PROJET DE CHAMP CAPTANT DES LANDES DU MÉDOC

Analyse critique du rapport final
du BRGM n° 68406-Fr
de décembre 2018

Réf. : HG/ LTmpl/ 22-01
10 mai 2022

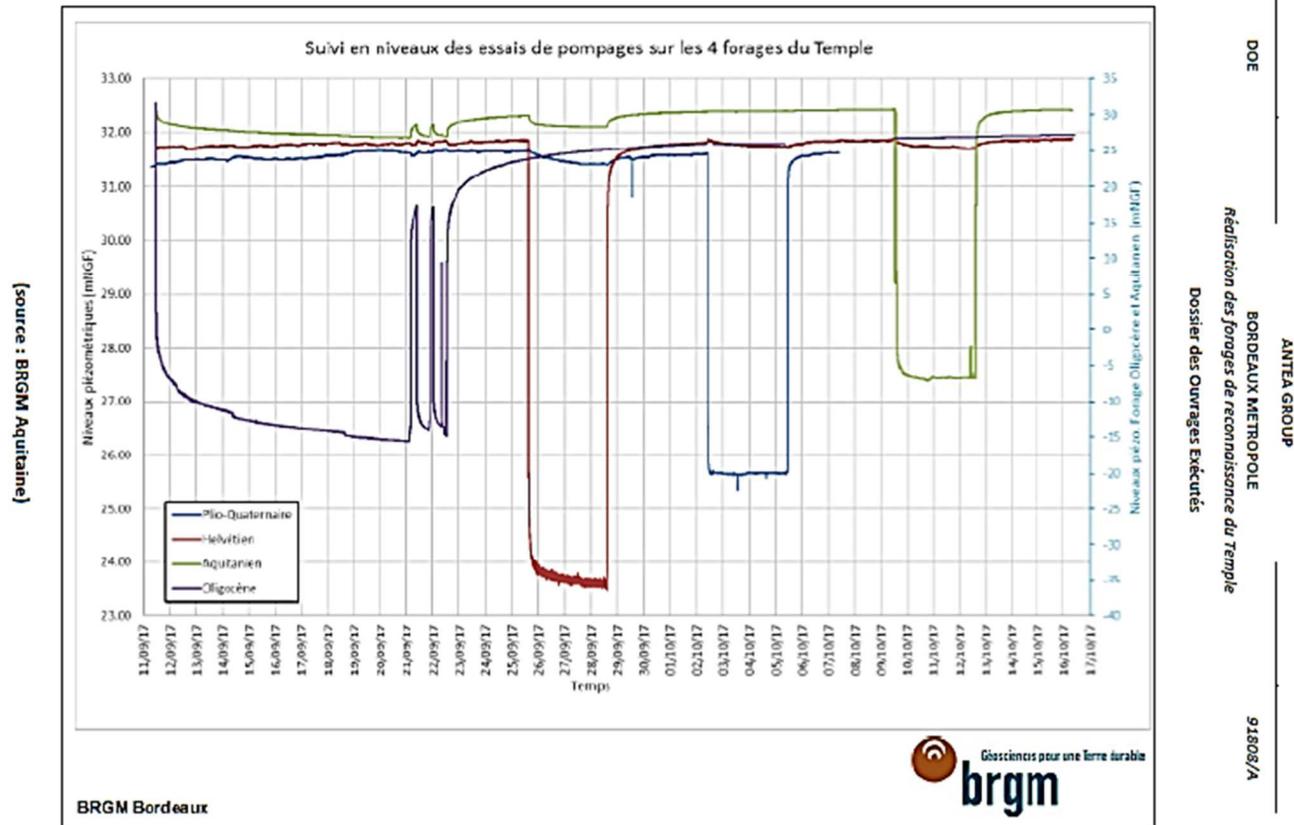
- Le choix de l'échelle du graphique induit un effet trompeur sur la figure illustrant le suivi des mesures et sur laquelle s'appuient, uniquement, les affirmations du BRGM : pas de variation dans le Plioquaternaire.

- 1 cm sur le graphique correspond à 7,7 m de variation de niveau (détermination graphique) ;
- A cette échelle, une variation de nappe de 10 cm correspond à un écart graphique de 0,13 mm et n'est donc pas perceptible ;
- L'épaisseur des traits de variation est de l'ordre de 0,5 mm et « contient » une variation de près de 40 cm du niveau de nappe.

Ainsi les variations de niveau dans le Pq et le LS, lors du pompage dans l'Oligocène, bien qu'apparaissant nulles sur le graphique, peuvent en réalité être de près de 40 cm.

L'affirmation de valeurs nulles par le BRGM doit donc absolument être étayée par des données de relevés numériques. Ces données ne sont pas fournies dans le rapport et c'est très dommageable.

C'est là un artifice de présentation des résultats posant pour le moins question. En effet, le graphique présenté dans le rapport du BRGM n'est pas le document source.

Suivi météo. du 11 au 21 sept. 17

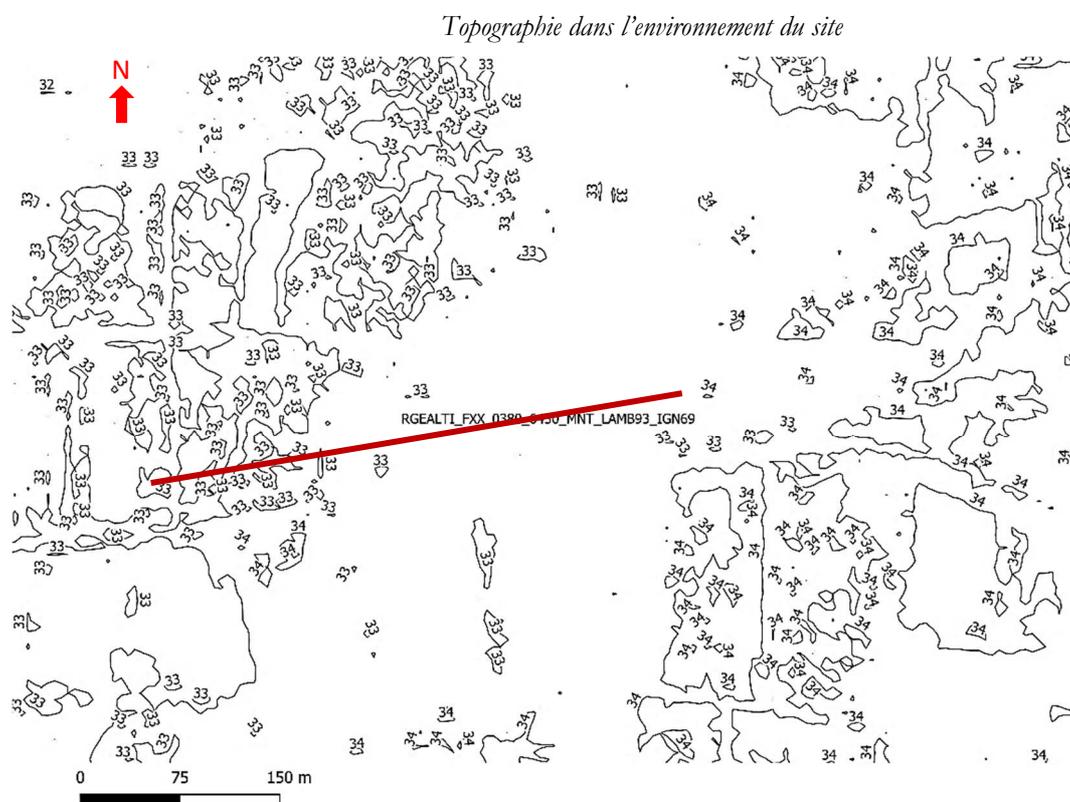
- Hypothèse 1 : De fortes pluies ont rechargé la nappe du Pq ; cette hypothèse est à exclure pour plusieurs raisons :
 - Les conditions climatiques de fin d'été (mi-septembre) sont généralement telles que le bilan Pluie-Evapotranspiration est nul, voire légèrement négatif et que le sol tend alors à rendre de l'eau à l'atmosphère ;
 - Des pluies de durée et d'intensité exceptionnelles pour la saison ne se sont pas produites durant le pompage dans l'Oligocène ; les données Météo-France issues des stations de Salannes pour la pluie et de Bordeaux-Mérignac pour l'ETP, montrent que le bilan P-ETP est très faible (5,2 mm) pour la région du Sud-Médoc, lors de la période du 11 au 21 septembre 2017.

Ces 5,2 mm n'ont pu, au mieux, que mouiller le sol sur quelques centimètres et certainement pas le saturer au point de déclencher une infiltration en profondeur vers la nappe du Pq.

Rejet

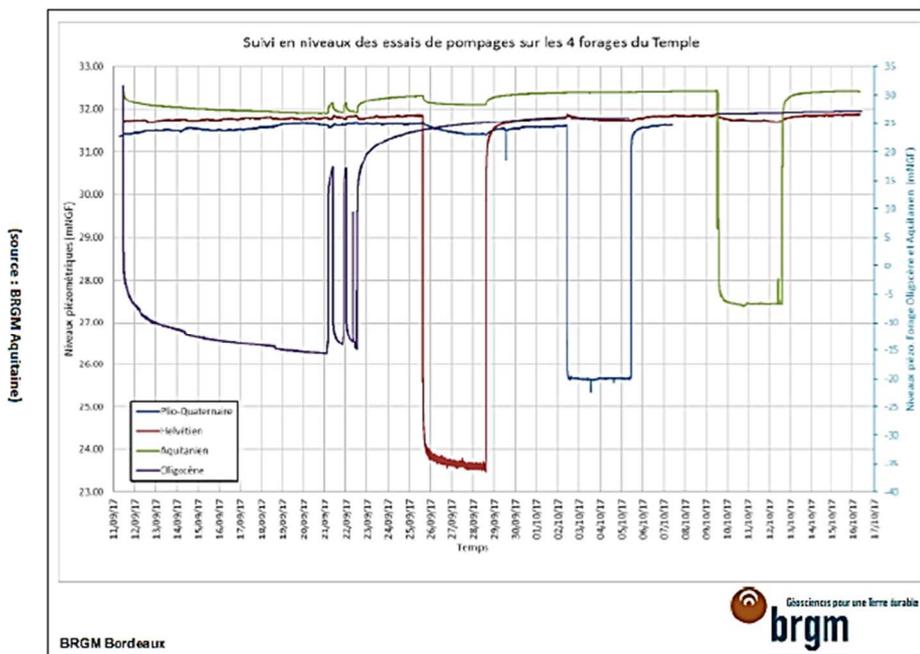
Ceci est attesté par la photographie prise lors des travaux de forage, entre le 16 et le 22 juin 2017, figurant p.205 du DOE dans le compte-rendu de travaux du 22 juin.

L'épaisseur de la lame d'eau apparaît pluri-décimétrique.

La photographie, depuis le passage busé placé à 300 m en aval du site d'expérimentation, est prise vers l'amont du fossé (l'eau s'écoule depuis le fond de la photo vers le lecteur). L'ennoiement du fossé correspond donc à une remontée vers l'amont d'une partie des eaux du rejet.

On remarquera que la situation traduite par la photo, déjà préoccupante, correspond à une période pendant laquelle les rejets sont inférieurs à ceux qu'ils seront lors des pompages d'essai de longue durée, en septembre et octobre.

La photographie illustre donc un effet de mise en eau du fossé, atténué au regard de celui qui a dû se produire en septembre.

DOE
 BORDEAUX METROPOLE
 Réalisation des forages de reconnaissance du Temple
 Dossier des Ouvrages Exécutés
 ANTEA GROUP
 91808/A

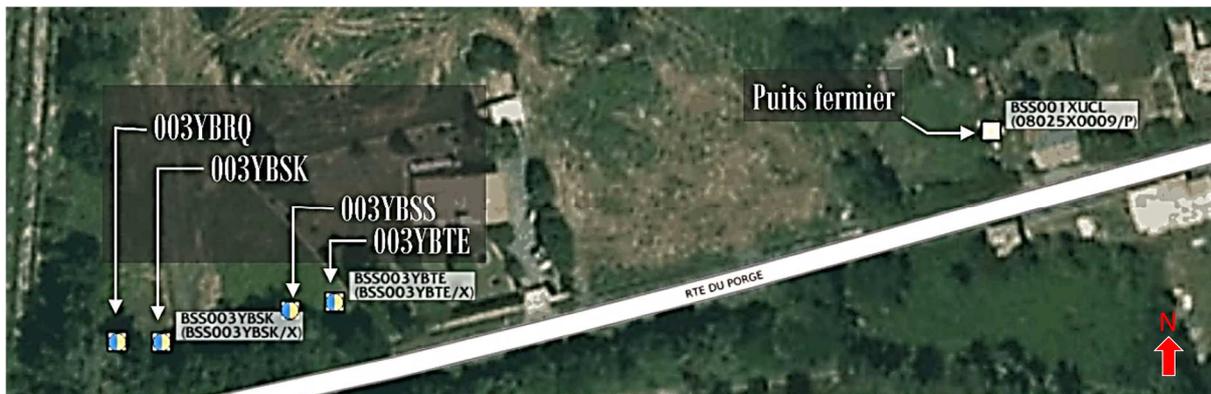
Lors de l'essai de pompage dans la nappe OI, entre le 11 et le 21 septembre 2017, les courbes de variation des niveaux Pq et LS sont nettement séparées et indiquent non pas une constance des niveaux comme l'annonce le rapport final du BRGM, pas non plus une baisse mais bel et bien une hausse.

Le niveau du Pq s'élève d'environ 30 cm et celui du LS d'environ 20 cm. A partir de l'arrêt du pompage, le niveau du Pq se stabilise. La hausse de niveau dans le Pq est donc parfaitement synchronisée avec le pompage dans l'Oligocène.

Durant le pompage longue durée dans l'Oligocène, le graphe de suivi des niveaux, présenté p71 du DOE, montre clairement, contrairement à celui modifié et présenté dans le rapport final, une remontée lente mais significative du Pq (30cm). Cette remontée est parfaitement synchronisée avec le pompage. Ceci est conforme au scénario, ici proposé, d'un « effet en retour » des eaux de rejet.

Suivi journalier du niveau du Pq au puits fermier (08025X0009/P) Relations avec les travaux sur le site d'essai de Le Temple

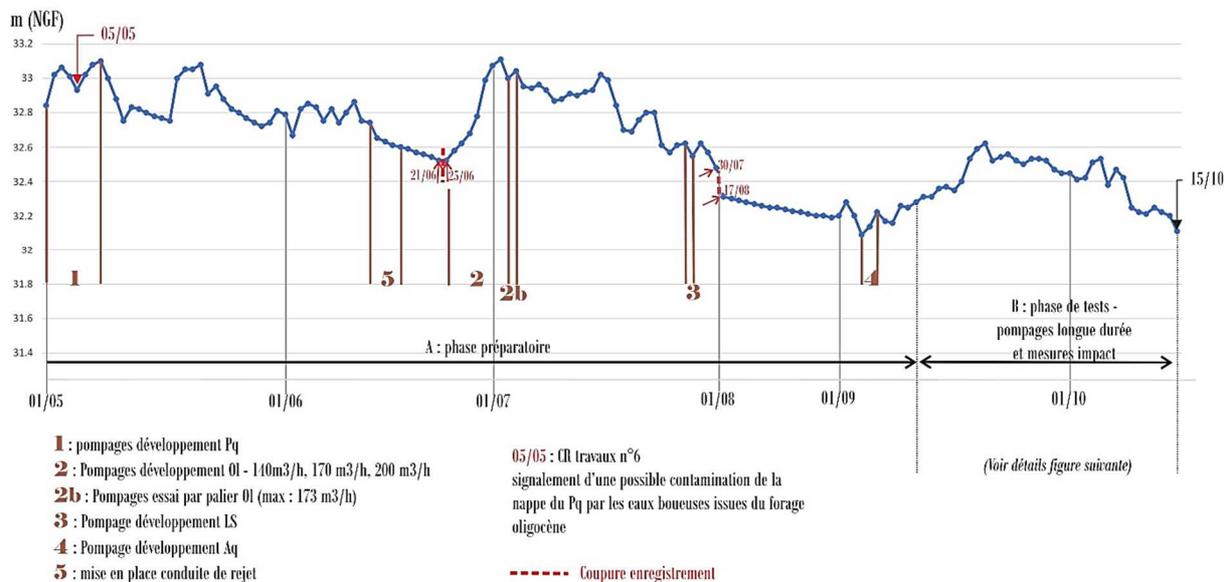
De très nombreux enseignements peuvent être tirés et de nombreux commentaires être formulés.

- Phase préparatoire du chantier :
 - Périodes de baisse régulière, après perturbation, des niveaux de nappe correspondant à des rattrapages d'une tendance générale vers l'étiage de fin d'été.
 - Des périodes de brusques et irrégulières remontées de nappe, interrompant les périodes de baisse tendancielle vers l'étiage. Ces remontées de nappe sont synchronisées avec les divers pompages de développement des puits ou d'essais de débits par palier.

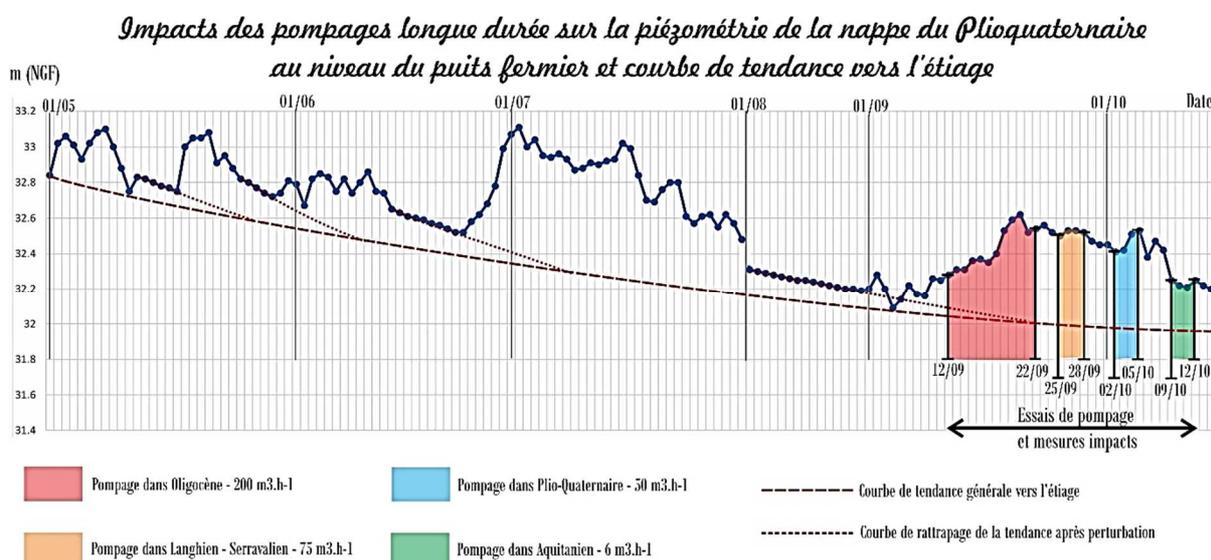
La figure suivante correspond au graphe d'évolution de la nappe, au niveau du puits fermier, sur lequel ont été portées les 4 périodes correspondantes.

- une correspondance quasi-parfaite des périodes de pompage dans l'Oligocène, le Langhien-Serravallien et le Plioquaternaire avec des pics de montée en crue,
- que le dernier pompage dans l'Aquitainien ne provoque, après une baisse de 2j, qu'une légère remontée le 3^{ème} jour.

Ces éléments montrent que seuls peuvent être incriminées, afin d'expliquer les remontées des niveaux lors des pompages d'essai dans les divers aquifères, des rejets d'eau insuffisamment évacués.

La réaction de la nappe du Pq lors du pompage dans l'Aquitainien, permet d'évaluer une capacité d'écoulement du fossé, limitée à un peu moins de $6 \text{ m}^3 \cdot \text{h}^{-1}$, soit $1,7 \text{ l} \cdot \text{s}^{-1}$. Ceci vient confirmer nos observations du 19/02/2022.

Schéma de principe expliquant la notion de mise en charge de la nappe du Pq

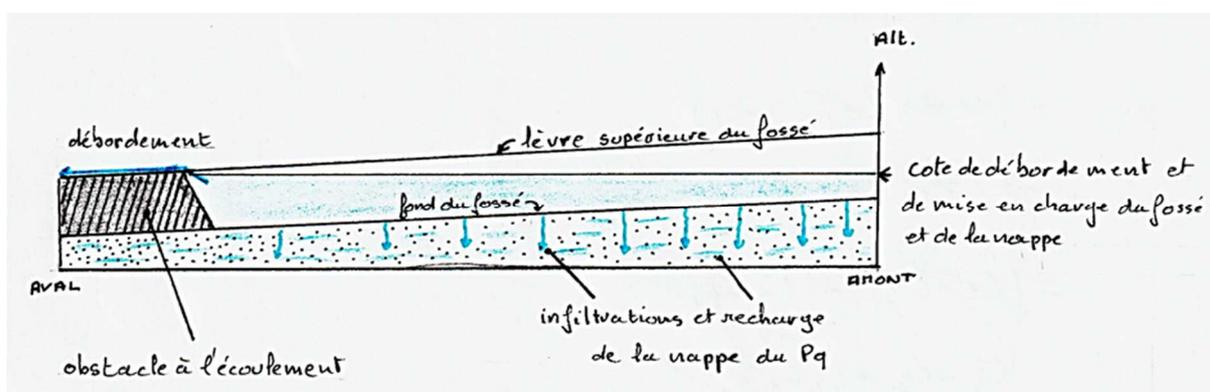
- Le fossé présente, compte tenu de l'extrême horizontalité du secteur et de son état, un débit capable très limité, de l'ordre de $6 \text{ m}^3 \cdot \text{h}^{-1}$;

- L'évacuation des rejets de pompage dans l'Oligocène ($200 \text{ m}^3 \cdot \text{h}^{-1}$) n'a donc pu se faire que par débordement du fossé dans l'environnement immédiat du point de rejet ; on remarquera que, dans le DOE, le compte rendu de travaux n°6, daté du 5 mai, signale, pendant la période de développement du Puits Pq, la possibilité de contamination des eaux de ce puits par des eaux boueuses, issues du forage OI. Dans ce même compte rendu, il est noté que FORADOUR va proposer la fourniture d'une conduite pour éloigner le point de rejet dans le fossé ; ce qui, implicitement, signifie que cette contamination n'a pu se faire que par débordement du fossé et retour de débit vers l'amont ;

- Durant la phase de chantier, la cote maximale atteinte au Puits fermier est de 33,11 m, le 2 juillet lors des pompages de développement du puits OI ; cette valeur est donc prise, pour la cote de débordement du fossé et de mise en charge de la nappe.

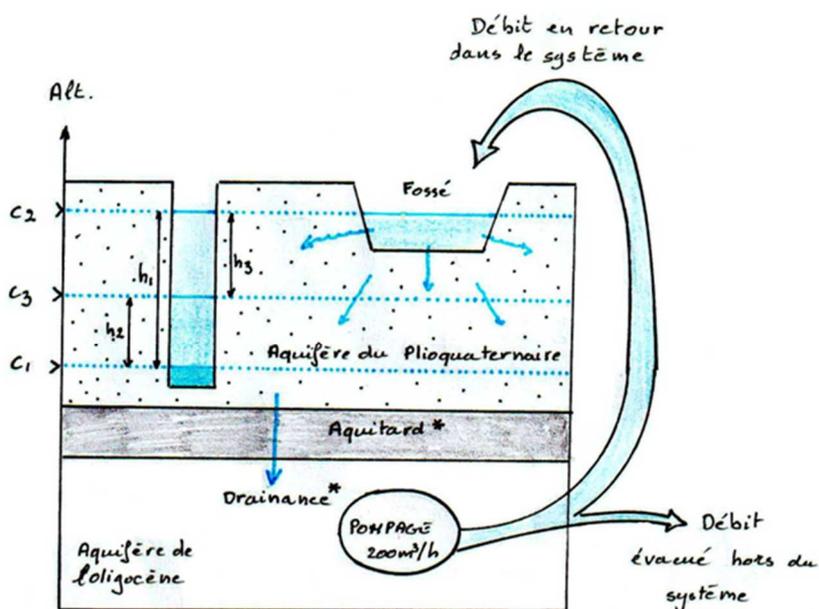
La figure suivante est l'illustration du principe d'évaluation de l'impact du pompage dans l'Oligocène sur la nappe du Plioquaternaire en condition d'insuffisance du fossé.

- C1 : cote de la nappe avant pompage dans l'Oligocène
- C2 : cote de débordement du fossé en aval et cote de mise en charge de la nappe
- C3 : cote de la nappe observée consécutivement au pompage
- h1 : effet du débit en retour à l'équilibre nappe-fossé et dans l'hypothèse d'une drainance nulle
- h2 : effet observé
- h3 : effet de la drainance vers nappes sous-jacentes

Impact du pompage sur la nappe du Plioquaternaire : $h3 = C2 - C3$

Pendant le pompage longue durée de l'OI, la cote maximale mesurée au puits fermier (C3), le 20/09/2017, était de 32,62m. Elle aurait dû être de +33,11m (C2) en raison de la nécessaire mise en équilibre de la nappe avec le niveau dans le fossé proche, en charge. La différence de 0,49m, correspond à une perte de la nappe par drainance vers les aquifères sous-jacents.

L'impact du pompage dans l'Oligocène est donc, ici, à 200 m du pompage, un abaissement de la nappe du Pq de près de 50 cm.

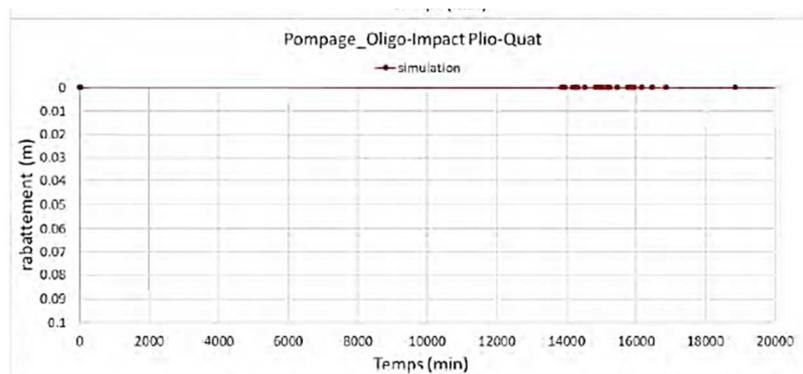
La figure 35 du rapport du BRGM (p48) représente les impacts *in fine* simulés à la suite du pompage longue durée dans l'Oligocène. L'extrait présenté ci-dessous concerne la nappe du Pq. On remarque que sont reproduits uniquement les points de simulation d'impacts nuls.

La simulation des impacts du pompage longue durée est une droite horizontale : effectivement, pendant la phase principale du pompage (de 0 à 14 000 mn, soit environ 10j), elle s'appuie sur 2 points, un avant le début du pompage, l'autre à la fin. Ce dernier coïncide avec une forte et rapide remontée du niveau du puits Ol. Par conséquent, ces 2 points correspondent à un niveau de nappe non impacté par le pompage. Cette droite ne représente pas un impact nul, comme annoncé p47 du rapport BRGM, mais une absence absolue de donnée.

Ceci est un biais gravissime consistant à confondre « zéro donnée de simulation » et « données de simulation = 0 ».
